05-01-00 - Direzione Generale dell'Ambiente

Oggetto: [ID: 9950] Procedura di Valutazione di Impatto Ambientale ex art. 23 del D.Lgs. 152 /2006 relativa al progetto di un impianto agrivoltaico da ubicare nel Comune di Sassari (SS) in località "Tanca Beca", di potenza nominale pari a 143,87 MWp e sistema di accumulo elettrochimico della potenza nominale di 70 MW e delle relative opere di connessione alla RTN ricadenti nello stesso Comune. Proponente: E-Solar 5 S.r.l. - Autorità Competente: Ministero dell'Ambiente e della Sicurezza Energetica (M. A.S.E.). Trasmissione osservazioni

Oggetto: [ID: 9950] Procedura di Valutazione di Impatto Ambientale ai sensi dell'art.23 del D. Lgs 152/2006 relativa al progetto per la costruzione ed esercizio di impianto agrivoltaico per produzione di energia elettrica da fonte rinnovabile fotovoltaica di potenza nominale pari a 143,87 MWp e sistema di accumulo elettrochimico della potenza nominale di 70 MW, in agro di Sassari località "Tanca Beca" e delle relative opere di connessione alla RTN. Proponente: Società E-Solar 5 S.r.l. - Autorità Competente: Ministero dell'Ambiente e della Sicurezza Energetica (M.A.S.E.) - Riscontro.

Oggetto: [ID: 9950] Pr

ALLEGATO 01 – INTERFERENZE OPERE SIMR – ELETTRODOTTI INTERRATI (Rielaborazione grafica sulla base della documentazione di progetto)

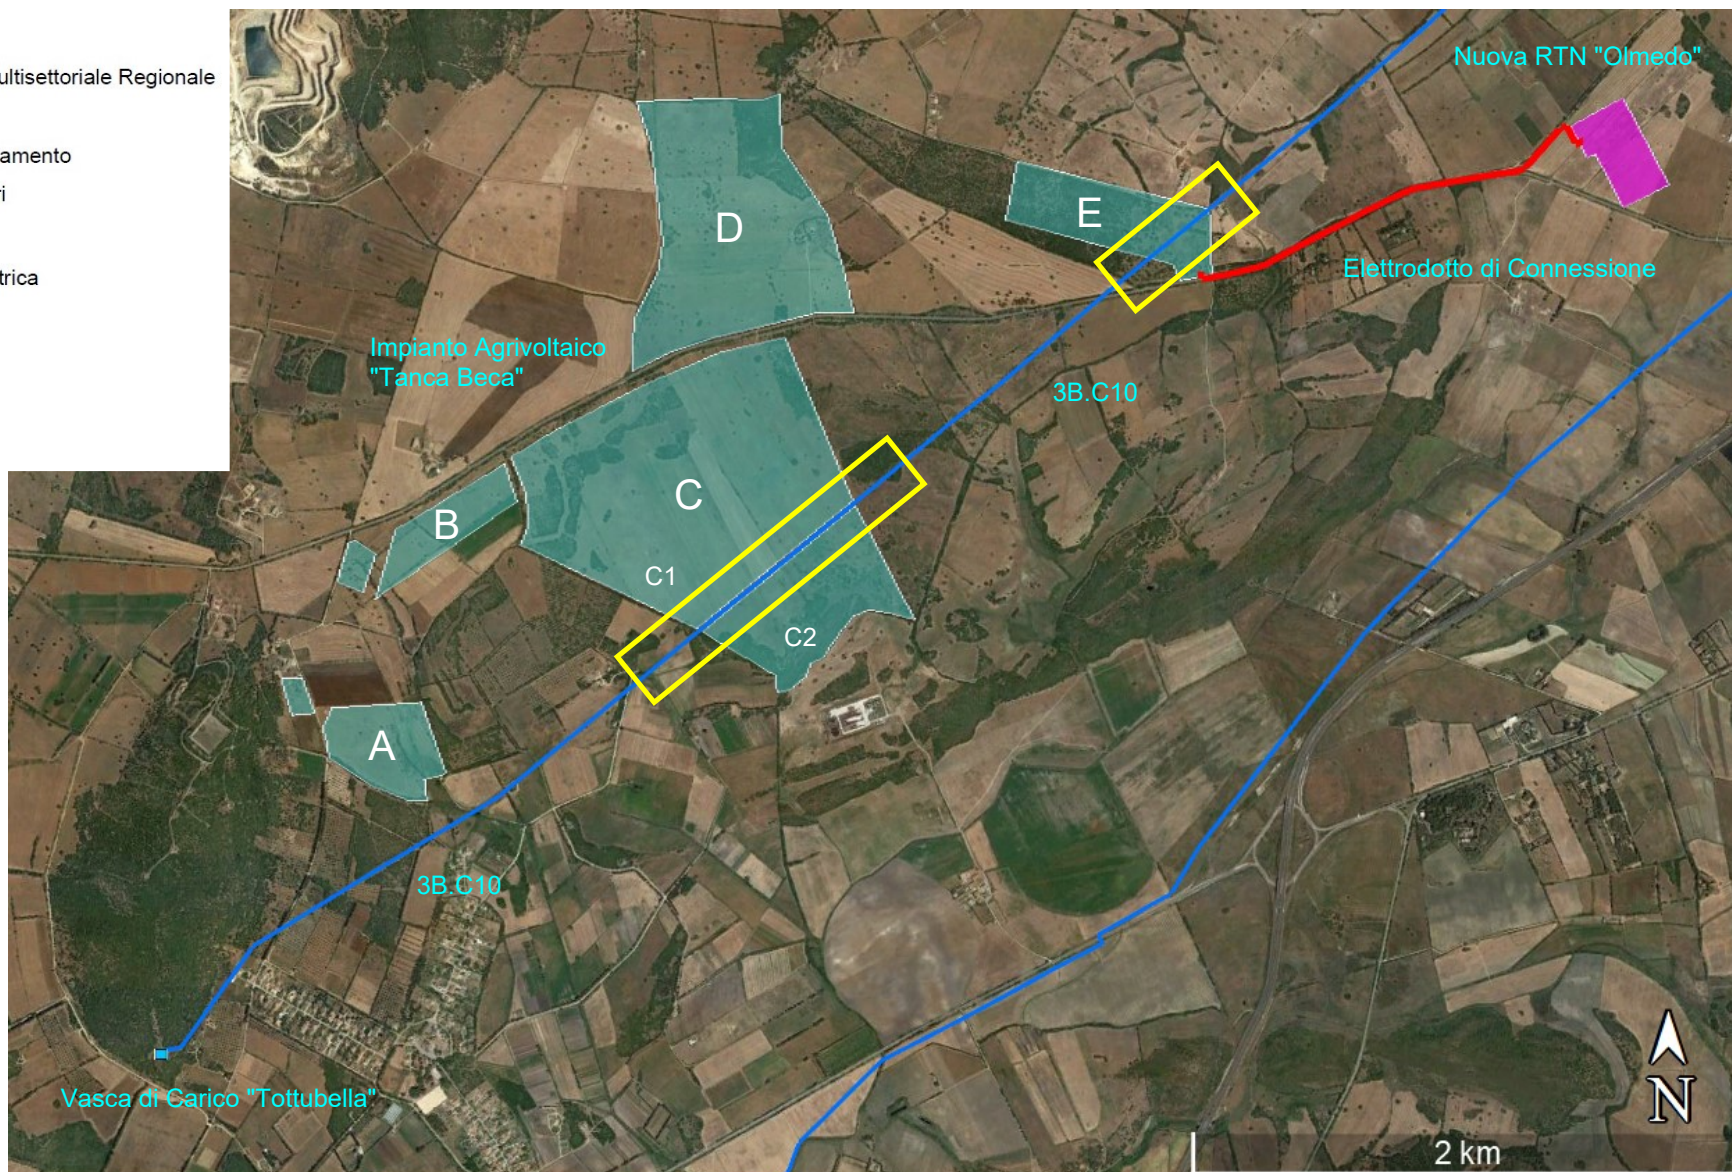
- 3) con riferimento alla schematizzazione di cui Allegato 01, si rileva che il sedime dell'acquedotto, rappresentato nell'elaborato progettuale "D13A01_Planimetria_Interferenze-signed", risulta in parte ricompreso nel "Blocco C" e nel "Blocco E" del campo agrivoltaico. In particolare:

ALLEGATO 02

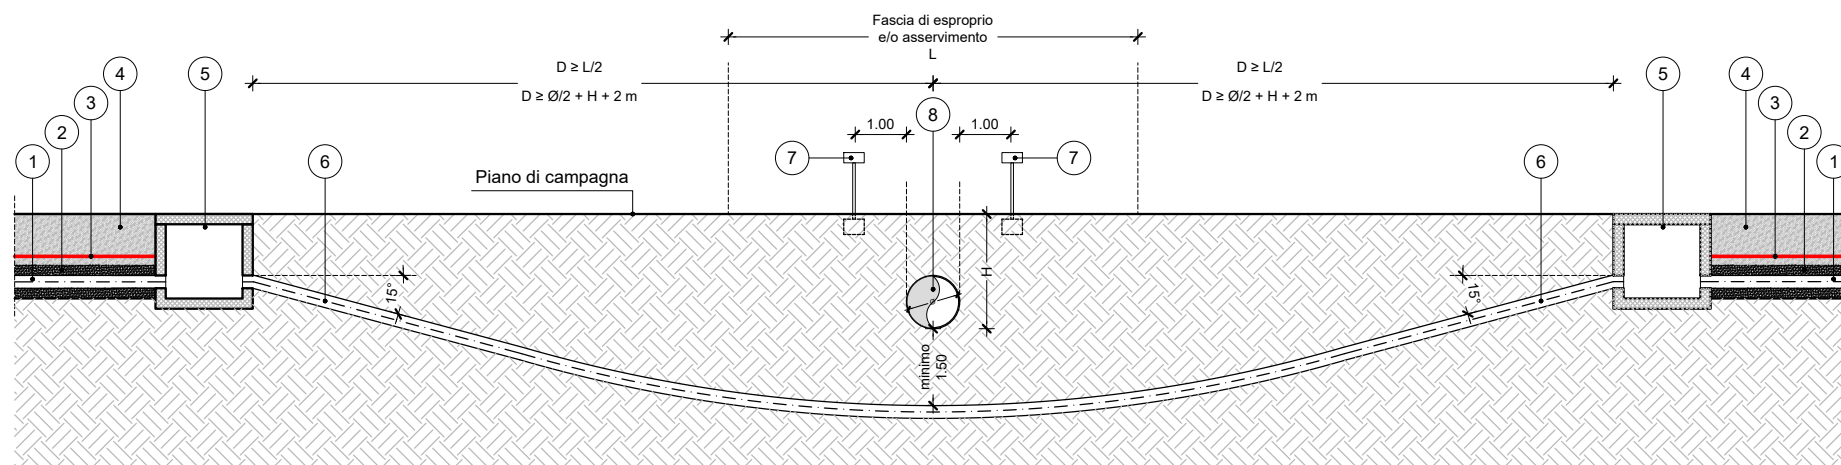
INTERFERENZA CON ACQUEDOTTO ESISTENTE
CAVIDOTTO PEAD INTERRATO MEDIANTE T.O.C.
SOTTO CONDOTTA ESISTENTE

ALLEGATO 03

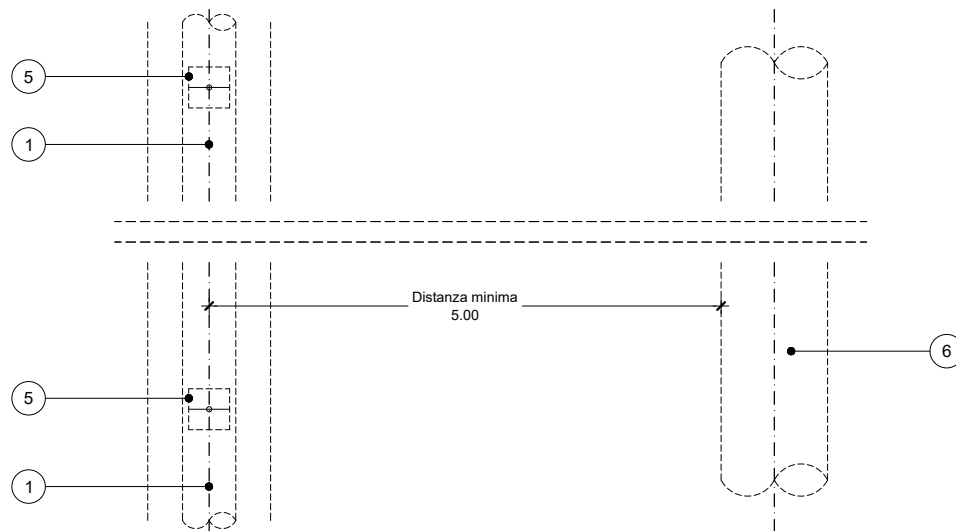
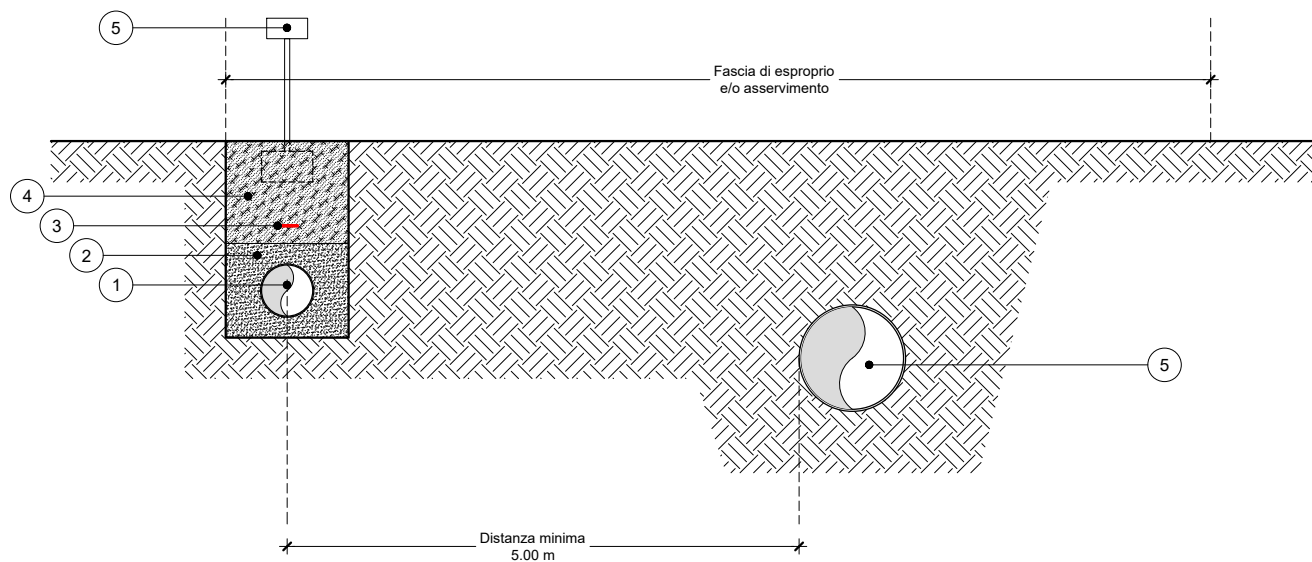
PARALLELISMO CON ACQUEDOTTO ESISTENTE
CONDOTTE / CAVIDOTTI DN ≥ 250
